Notat om reguleringen Mejsevej til Solsortestien

Den af kommunen foreslåede "regulering" af strækningen, jf. dens [brev af 9. september, 2024](#), hviler formentlig på et ufuldstændigt grundlag.

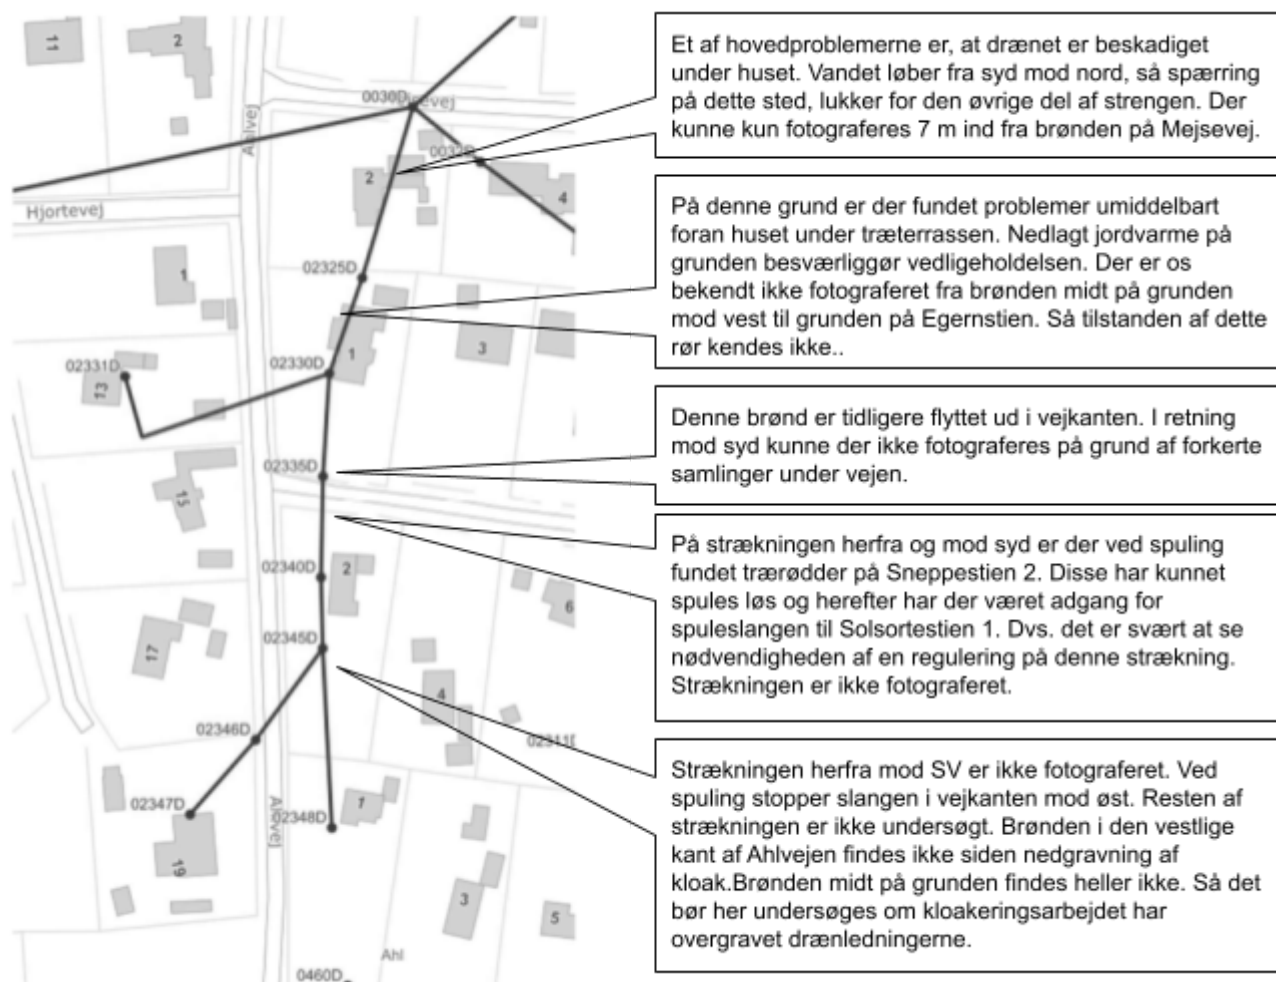
Herunder er det af kommunen fremsendte kortudsnit tilføjet nogle kommentarer om, hvad vi ved strækningen.

Forslaget herfra ville være, at myndigheden i første omgang behandlede forholdene på Mejsevej 2 og Snejpestien 1, hvor der er anlæg, der vanskeliggør almindelig reparation af drænet.

Samtidig bør det af myndigheden afklares, om der er tale om rørskader i Ahlvejen som følge af kloakering.

Når disse forhold er afklaret og udbedret, vil der være et bedre grundlag for at vurdere, om der er behov for reparationer af drænet de øvrige steder. En samlet regulering synes unødvendig og uberettiget, da drænets beliggenhed og dimension ikke ændres.
